**SCHRIFTLICHER BESCHIED DER  
INTERNATIONALEN  
RECHERCHENBEHÖRDE  
(Regel 43bis.1 PCT)**

Internationales Aktenzeichen PCT/EP2020/058445	Internationales Anmeldedatum (Tag/Monat/Jahr) 25.03.2020	Prioritätsdatum (Tag/Monat/Jahr) 26.03.2019
---	---	--

Anmelder INDU-ELECTRIC GERBER GMBH
---------------------------------------

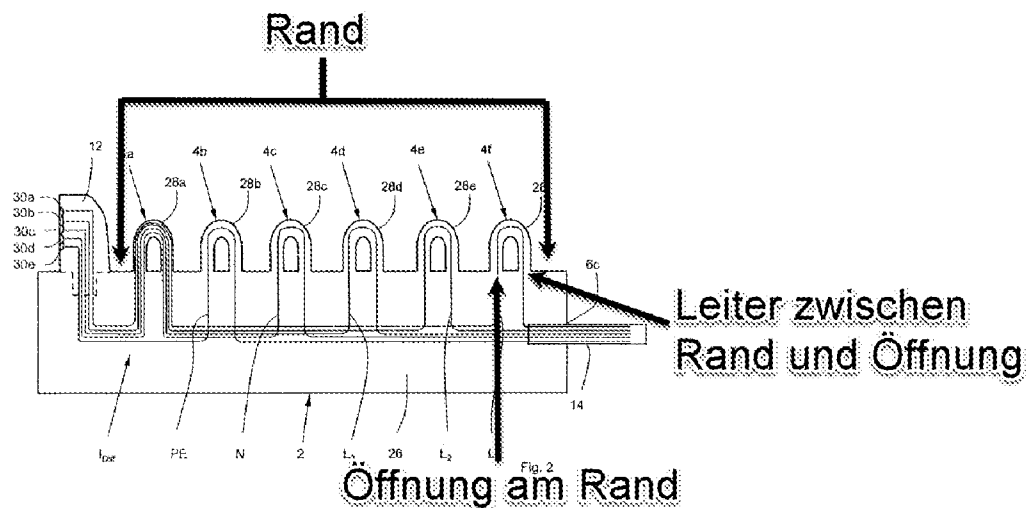
2.3.1.3 Anspruch 4 (nicht erfinderisch). In **D1** ist mindestens eine Öffnung [siehe **Nahaufnahme von Abbildung 2 unten**] am Rand einer ~~vorstehenden~~ Wandung des Gehäuses vorgesehen und der Leiter ist in der Wandung zwischen dem Rand der Wandung und der Öffnung geführt ist [siehe **Nahaufnahme von Abbildung 2 unten**].

Der Gegenstand des Anspruchs 4 unterscheidet sich somit von dem bekannten Gehäuse dadurch, dass die Wandung vorsteht.

Dieses Unterscheidungsmerkmal definiert eine geringfügige bauliche Änderung der Wandung nach Anspruch 1, die innerhalb dessen liegt, was ein Fachmann im Rahmen der üblichen Praxis zu tun pflegt, zumal die damit erreichten Vorteile ohne Weiteres im Voraus abzusehen sind. Folglich scheint der Gegenstand des Anspruchs 4 nicht erfinderisch zu sein.
